PLAN LOCAL D'URBANISME de MOUSSY-LE-VIEUX

Mémoire en réponse MRAE

Dossier n°21026

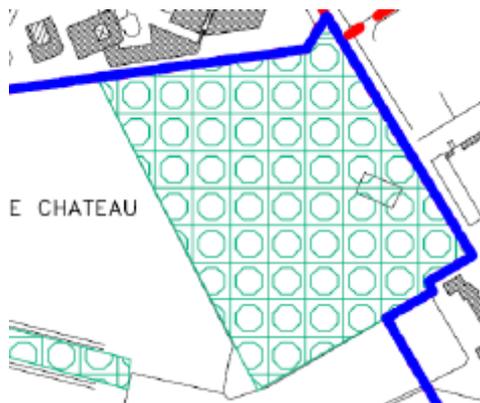
Observation n°11 : L'autorité environnementale recommande de décrire l'évolution de la surface totale des espaces boisés classés (EBC) par rapport au PLU en vigueur.

Les surfaces boisées seront mieux décrites, avec leur évolution sur les 50 dernières années ou à partir des supports cartographiques disponibles.

Les emprises des EBC seront mieux argumentées. Il sera nécessaire de pouvoir disposer d'informations complémentaires, tels les boisements de plus de 4 ha, les bois soumis à un PSG (Préfecture, CRPF).
